ORG.271.11.2.2020.AC

WYJAŚNIENIE TREŚCI SIWZ – 1

Dotyczy: przetargu nieograniczonego nr ORG.271.11.2020 **Naprawa konstrukcji dachu Sali widowiskowej Gminnego Domu Kultury w Malczycach**

T50P

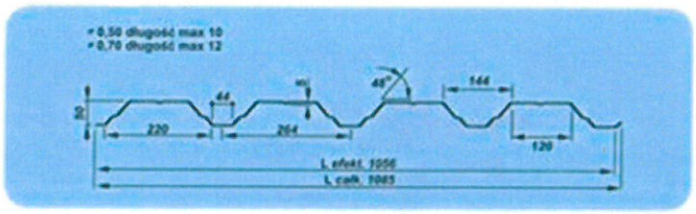
Pytanie 1 - dotyczy pkt.11 str.6 w „Załącznik T-1-zestawienie obciążeń".
Czy nie jest zasadne zwiększenie przekroju blachy trapezowej na dachu ze względu na konieczność podwieszenia instalacji elektrycznych i wentylacyjnych do blachy trapezowej ?
Propozycja zamiany:
Aktualnie w projekcie przyjęto, że obciążenie od instalacji będzie podczepione do płatwi tak jak to jest obecnie, ale przy rozstawie płatwi 2,7m będzie to bardzo kłopotliwe, dlatego ze względów praktycznych musimy zmienić to i pozwolić na podwieszenie instalacji bezpośrednio do blachy trapezowej, ponadto zwiększy to bezpieczeństwo podczas odśnieżania. Waga blachy zwiększy się jedynie o 4%. Poniżej nowa specyfikacja blachy:

ODPOWIEDŹ: Zamawiający dopuszcza.
